改善箇所説明図

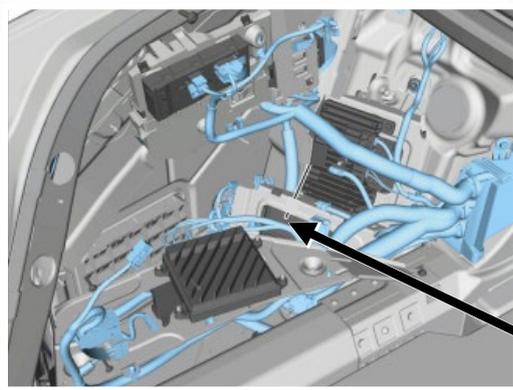
不具合発生箇所

運転支援システム
コントロールユニット

運転支援システムにおいて、衝突被害軽減ブレーキが特定の状況で過敏に反応する制御プログラムとなっているため、路上の建設物等を衝突対象としてシステムが誤検知することがある。そのため、障害物の接近を知らせる警報と共に、意図しないところで衝突被害軽減ブレーキが作動するおそれがある。

全車両、運転支援システムコントロールユニットの制御プログラムを改良したプログラムに書き換える。
